ES 17.9.2019

Fotos relativ unstrukturiert

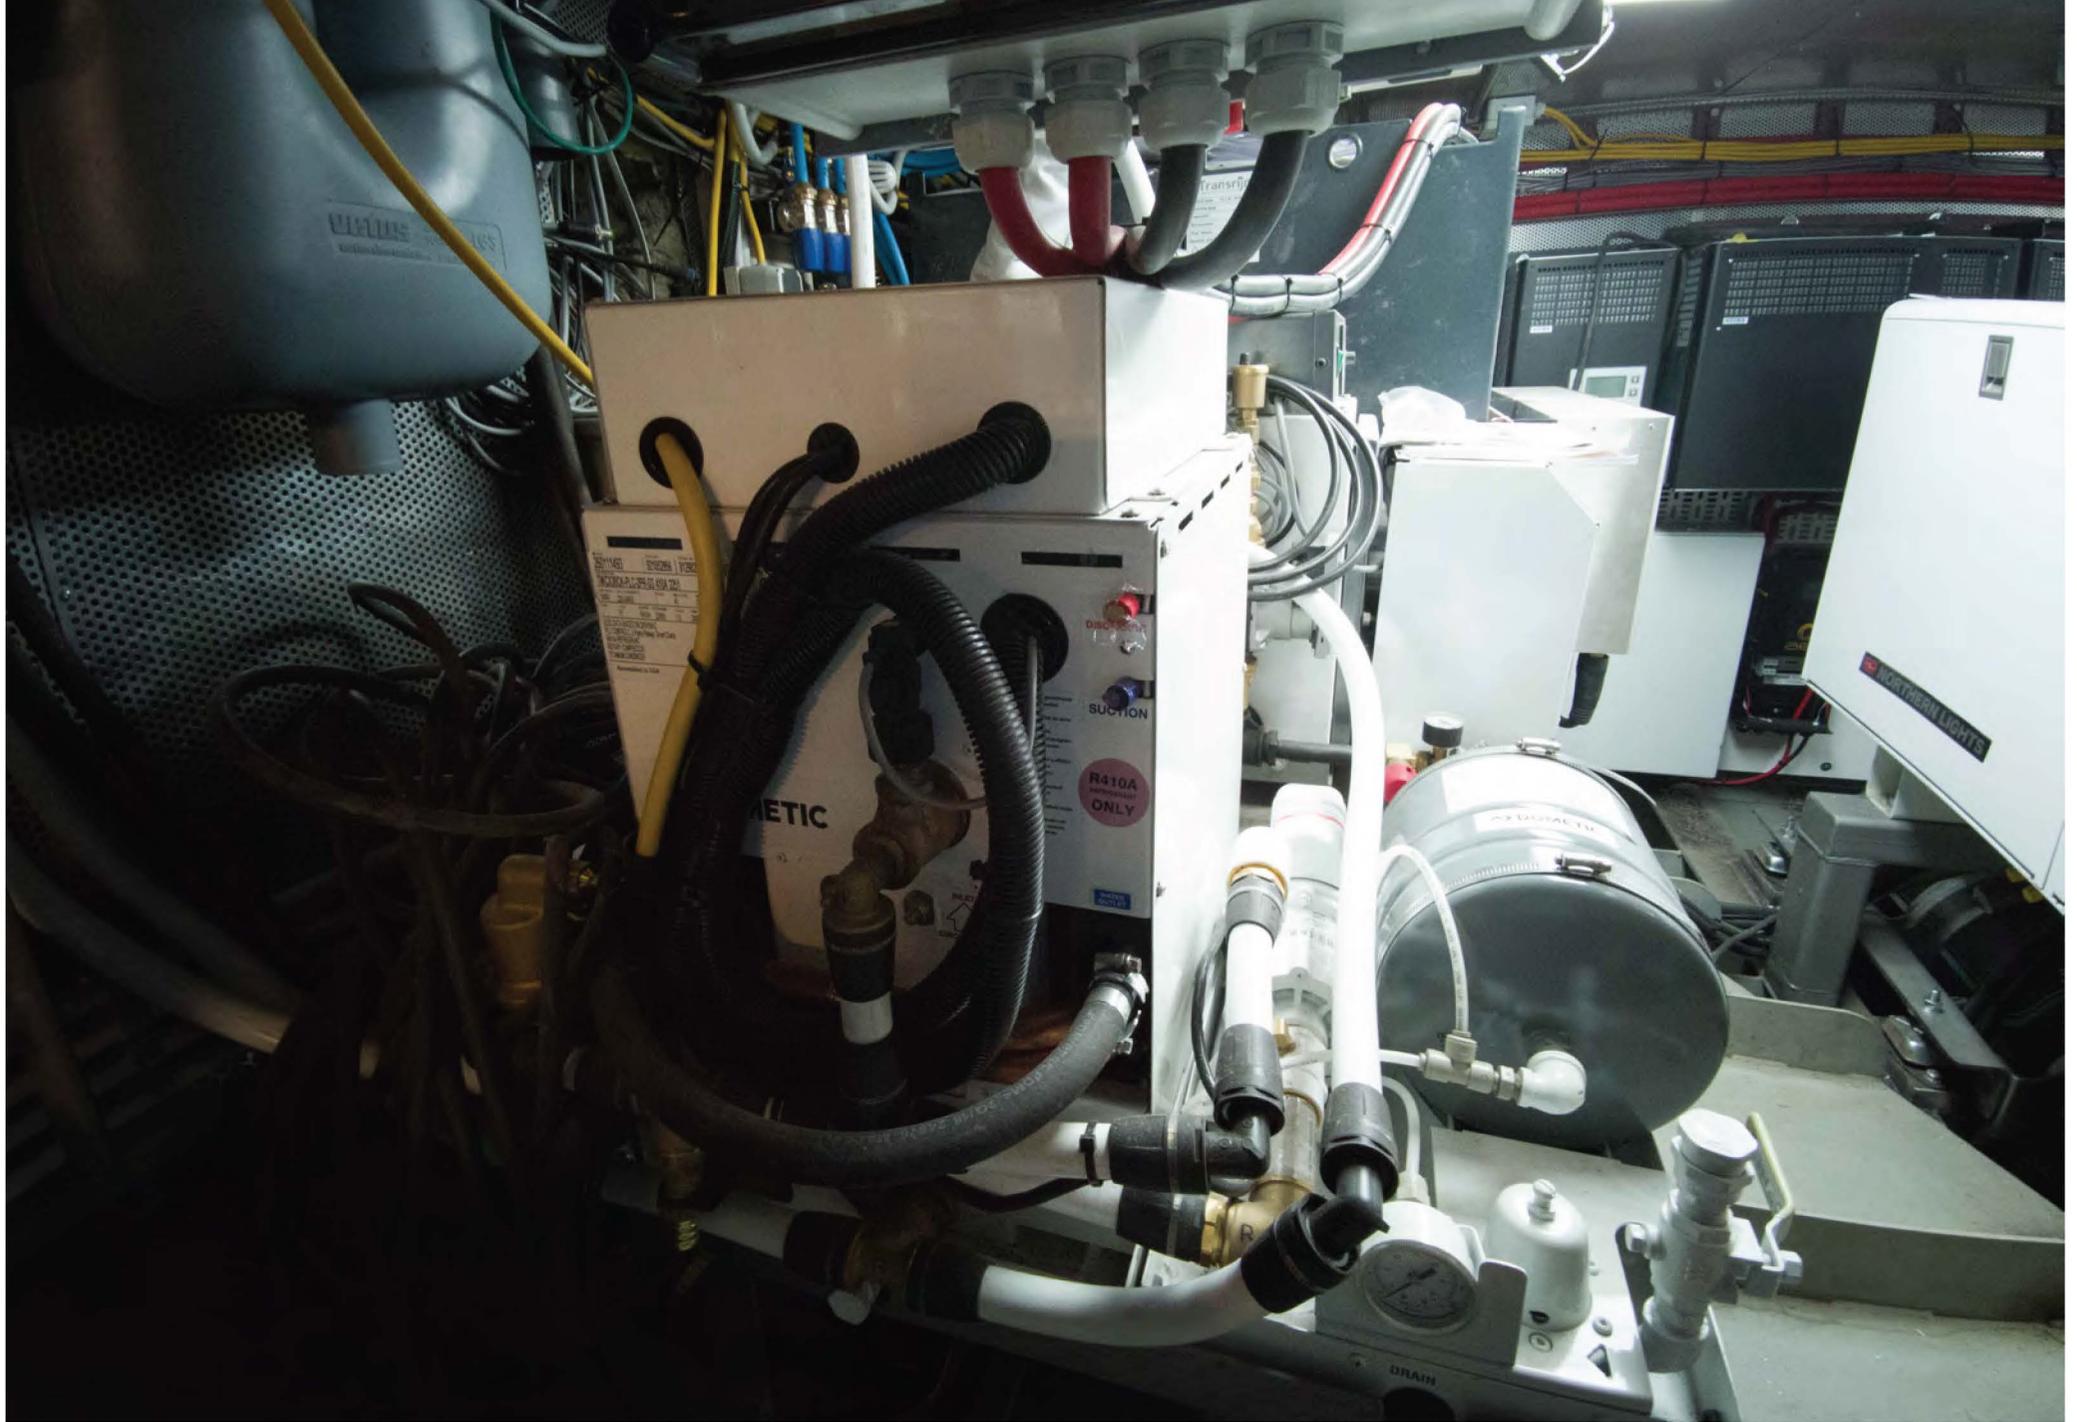
Es hat nur einen 3.5 KW Inverter. Wir hatten verlangt, Platz für einen zweiten Inverter zu lassen. Es wird später ein zweiter Inverter benötigt werden. Wir brauchen den vorgesehenen Platz dafür. Die zwei Pumpen für das Füllsystem der Batterien wurden noch nicht angeschlossen und das Kühlsystem auch nicht.

Airco und Heizung. Konnten nicht getestet werden.

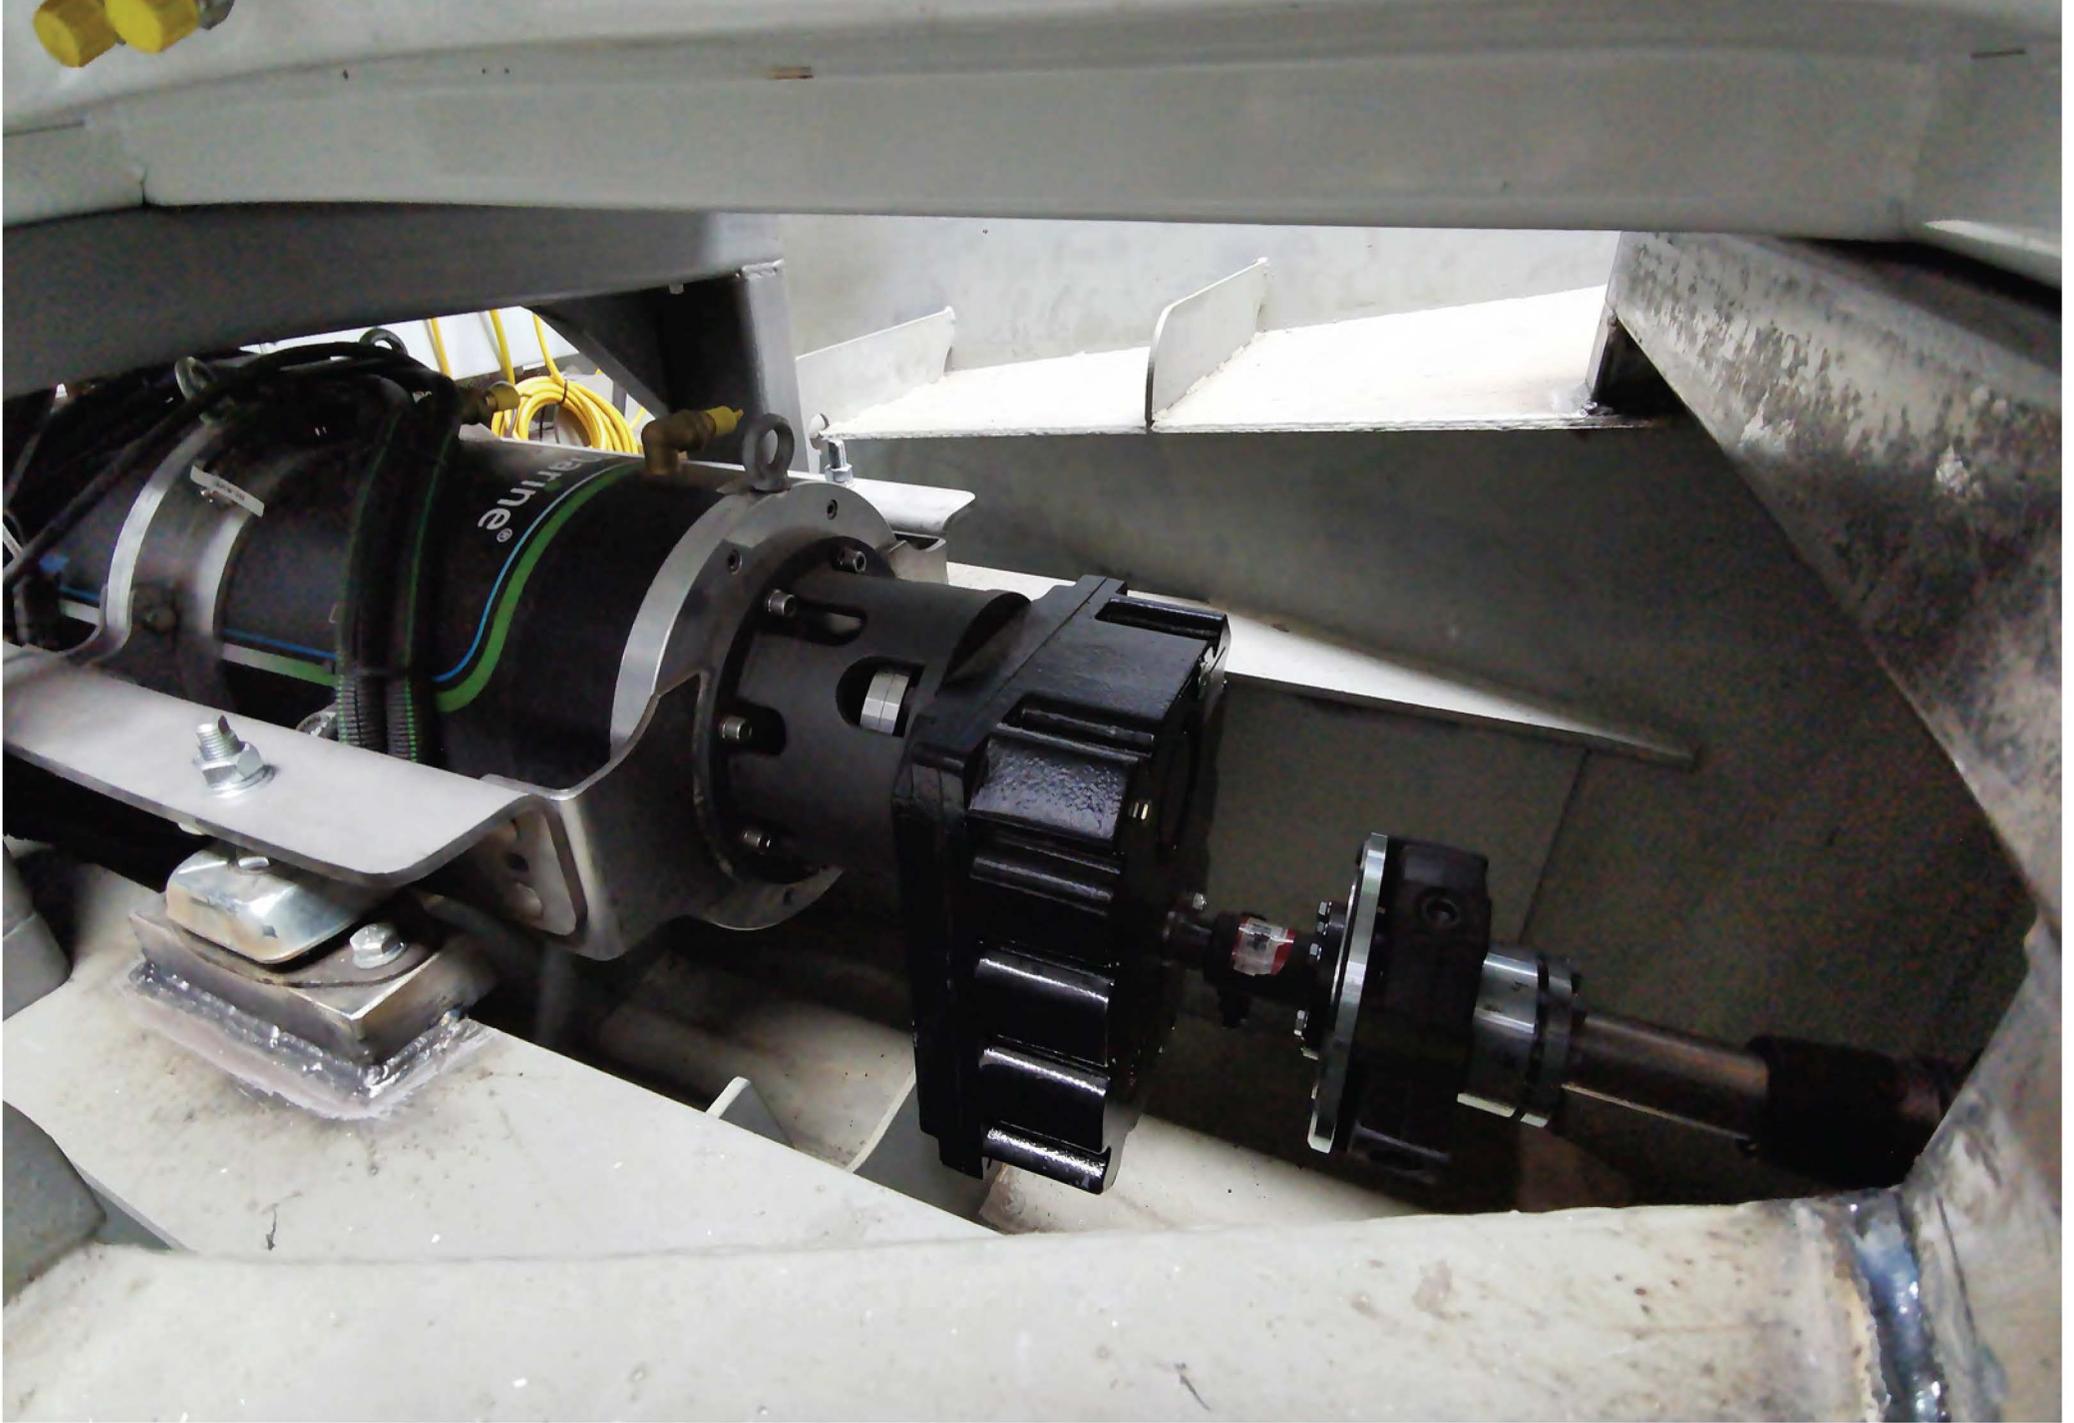
Der zu kleine 25 KW Generator nur aufgesetzt und nicht angeschlossen.

Motorgetriebe mit 3:1 Untersetzung.

Nicht angeschlossen. Was immer es auch ist.

Tankanschluss, der auch noch nicht angeschlossen ist.

Das Gleiche auf der anderen Seite

Batterieladegerät. Nicht definitiv angeschlossen.

Wäre für den hinteren Spudpal gedacht. Nicht angeschlossen.

Heiztank. Konnte nicht überprüft werden, ob funktionstüchtig.

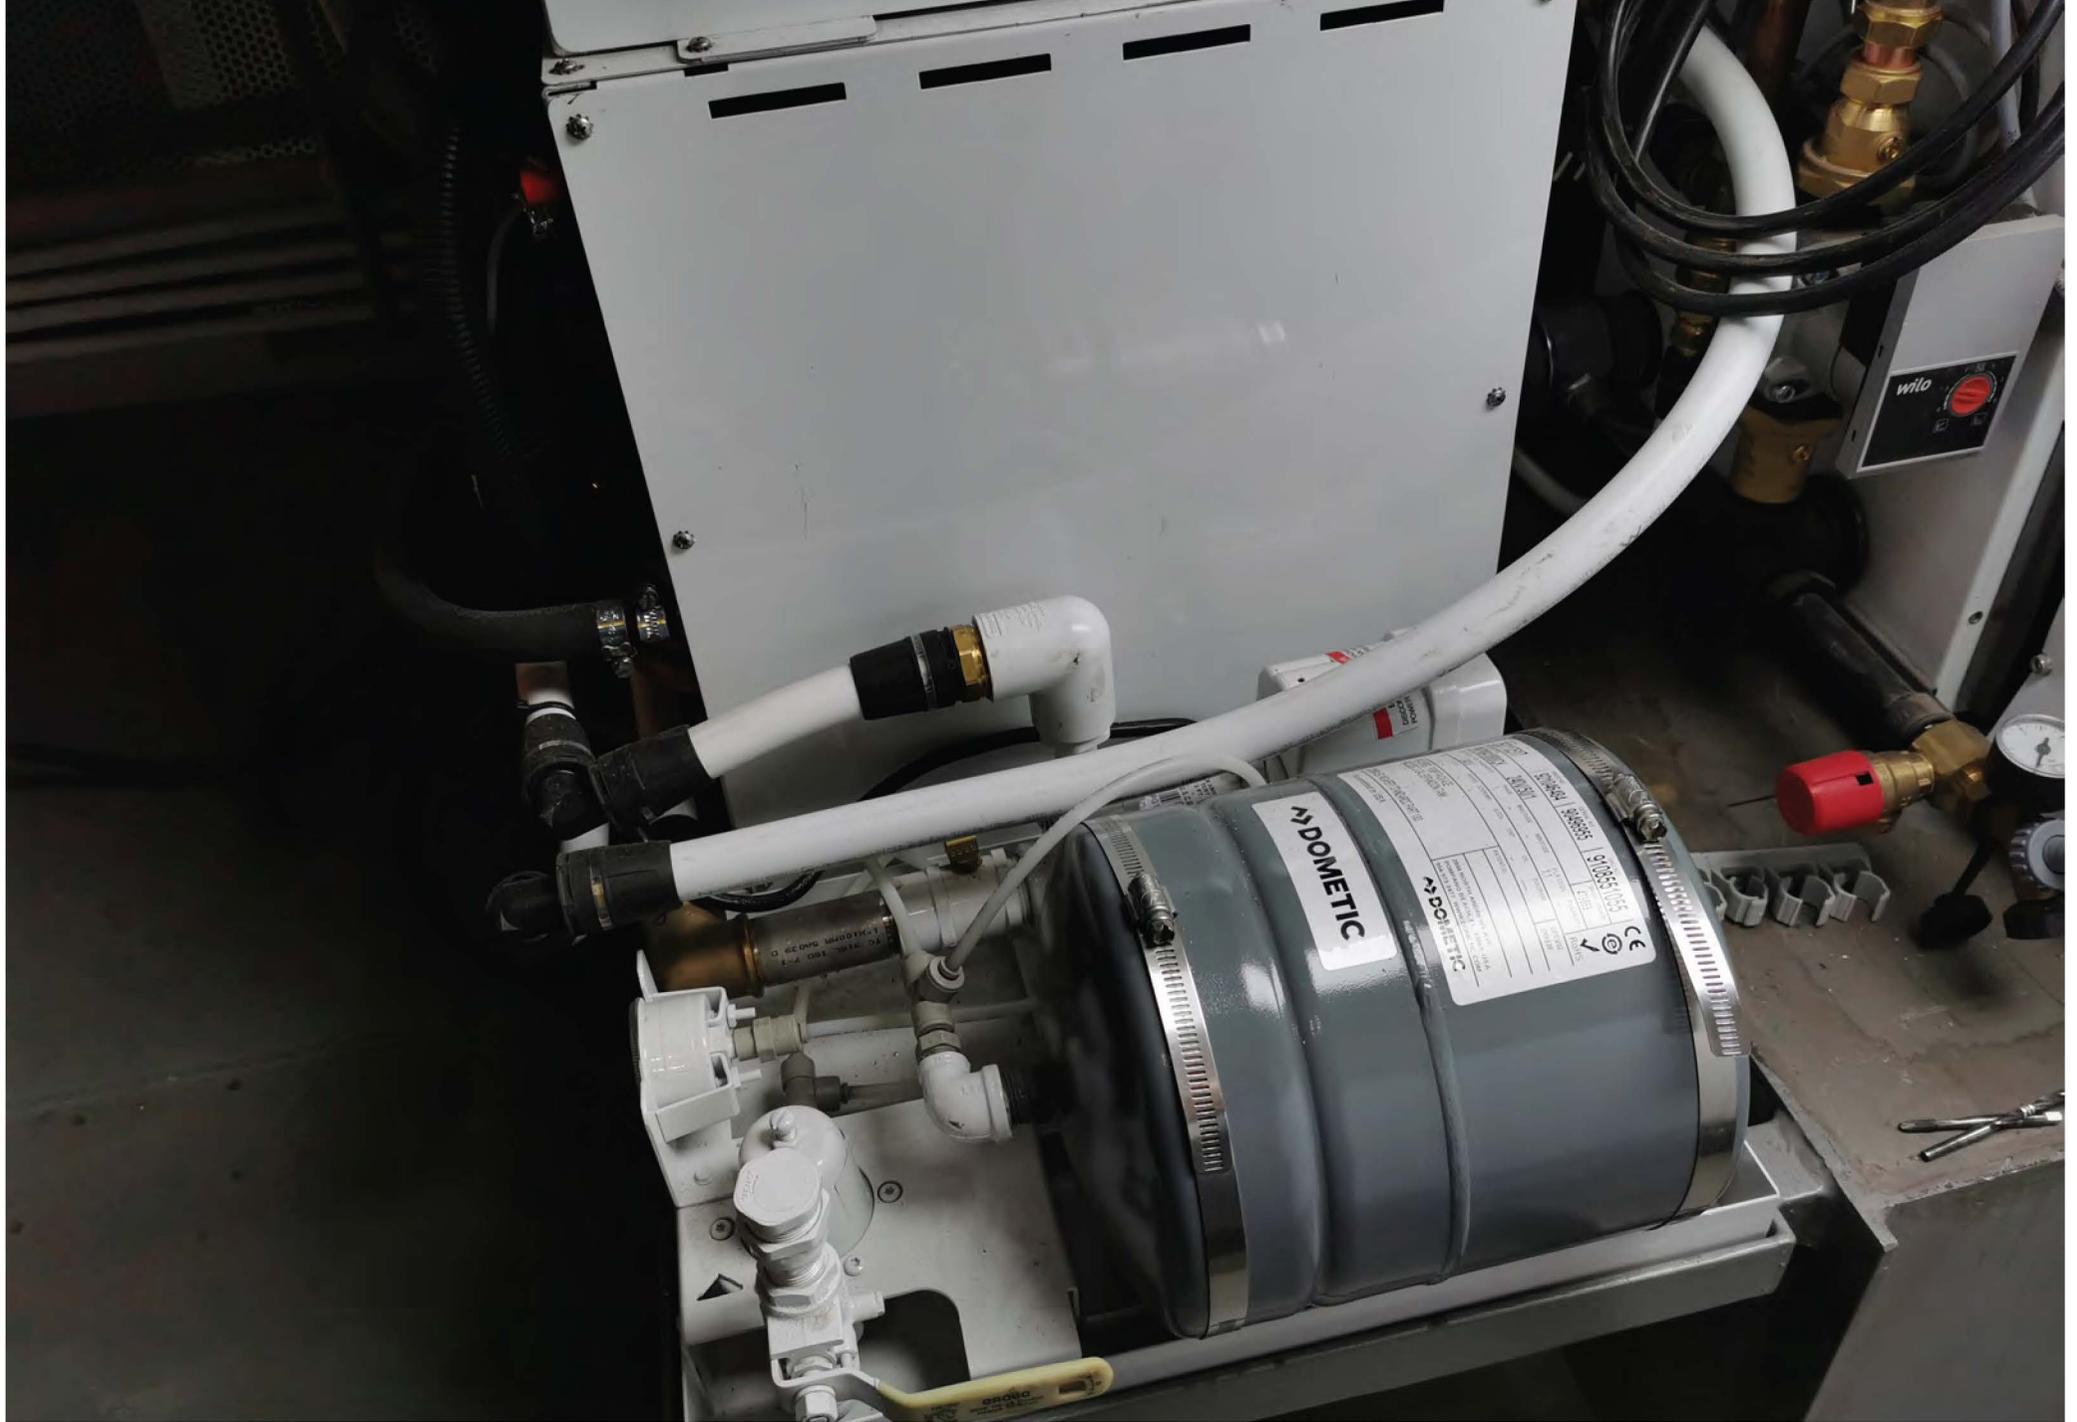
Lüftung der Batterien fehlt. Kann noch nicht in Betrieb genommen werden.

Klima-Kühlgerät. Die Abdeckung fehlt. Funktionstüchtigkeit konnte nicht überprüft werden.

Heizung - noch nicht angeschlossen.
